中国電力株式会社 審査資料	
資料番号	CL-E-07
提出年月日	令和2年8月27日

提出書類リスト  
(島根原子力発電所1号炉及び2号炉低圧タービンクリアランス認可申請)

## 放射化汚染の評価について（コメント回答）

## 二次的な汚染の評価について（コメント回答）

第3図 中性子源及び評価点

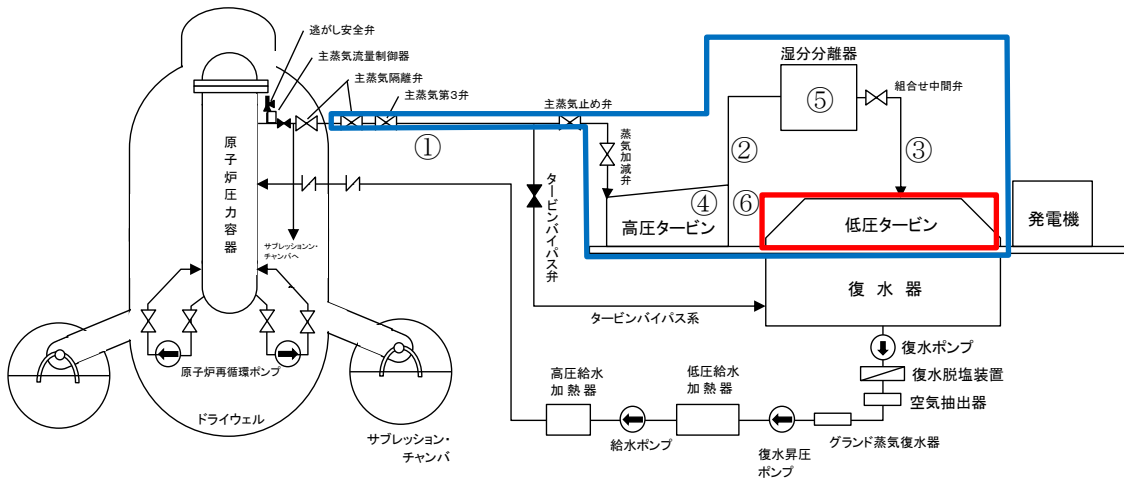
年月日	質問・コメント等
令和2年8月3日	放射化汚染の評価について，同汚染の有無の判断方法の妥当性が確認できないため，よく検討した上で判断方法の妥当性を説明すること。

中性子束評価は，中性子源となる機器の評価モデル，入力パラメータを設定して評価した。評価モデルは，島根1号炉及び2号炉とも主蒸気系配管，高圧タービン，湿分分離器及び低圧タービンを中性子源に，低圧タービンの表面を評価点に設定した。評価モデルおよび設定条件を第1図「配管の中性

子束評価の評価モデル」, 第2図「機器の中性子束評価の評価モデル(1, 2号炉共通)」, 第1表「機器の中性子束評価の評価モデル」, 第2表「炭素鋼の組成」, 第3表「ステンレス鋼の組成」に示す。また第3図「中性子源及び評価点」に中性子源及び評価点を示す。評価点の中性子束を放射化計算の入力パラメータにした。

第1図 島根原子力発電所1号炉及び2号炉の汚染移行経路 (1 / 2)

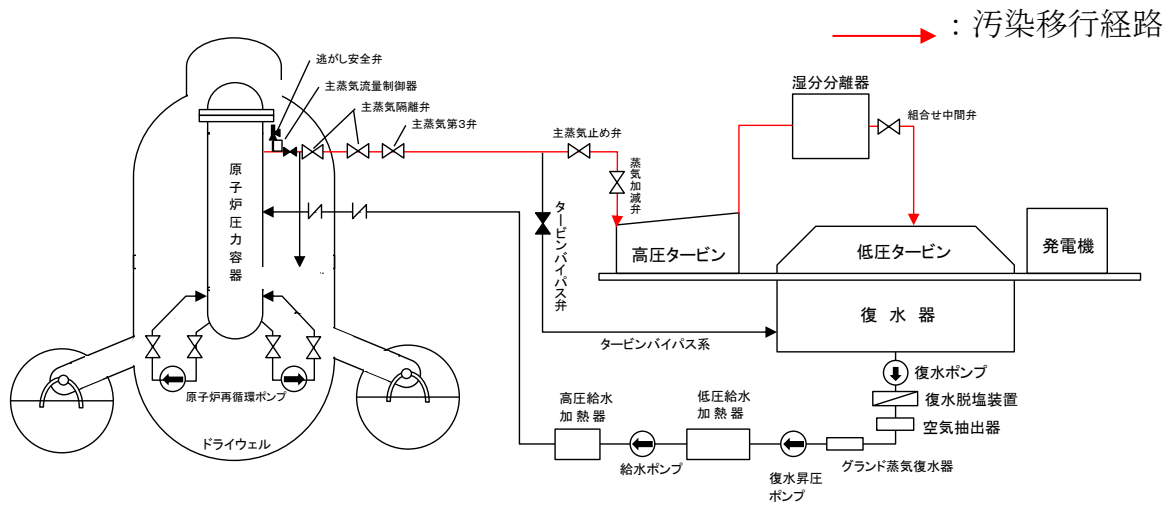
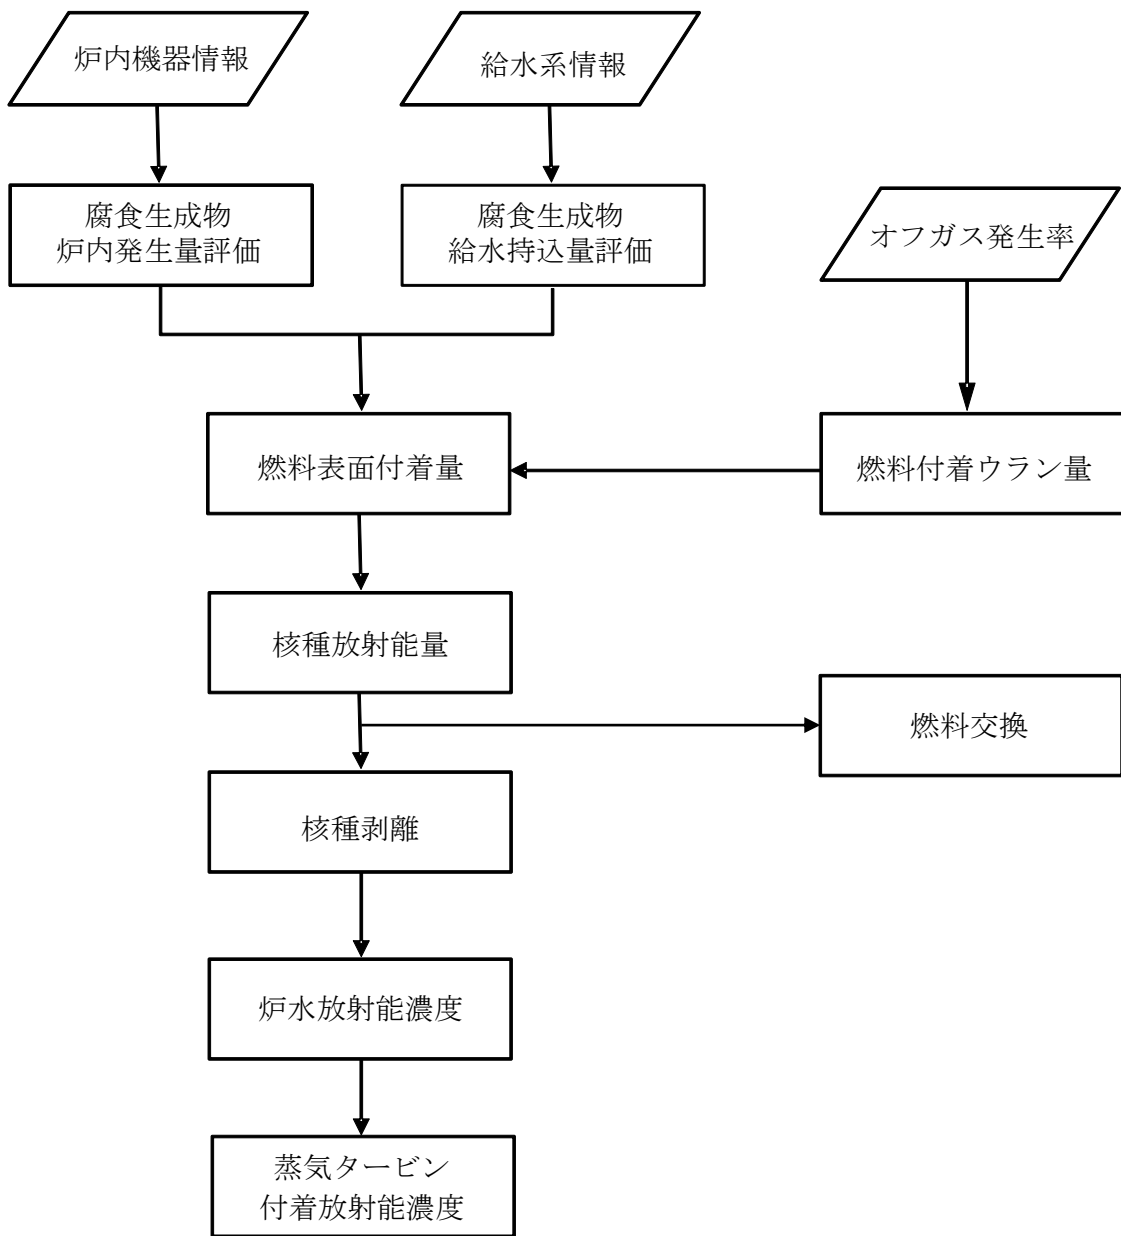
年月日	質問・コメント等
令和2年8月3日	二次的な汚染の評価について，採用したモデル，計算式及びパラメータの妥当性並びに放射性物質の種類が幅広く選定されることが確認できないため，それらの根拠を説明すること

島根原子力発電所1号炉及び2号炉の汚染移行経路を，第1図「島根原子力発電所1号炉及び2号炉の汚染移行経路」に示す。
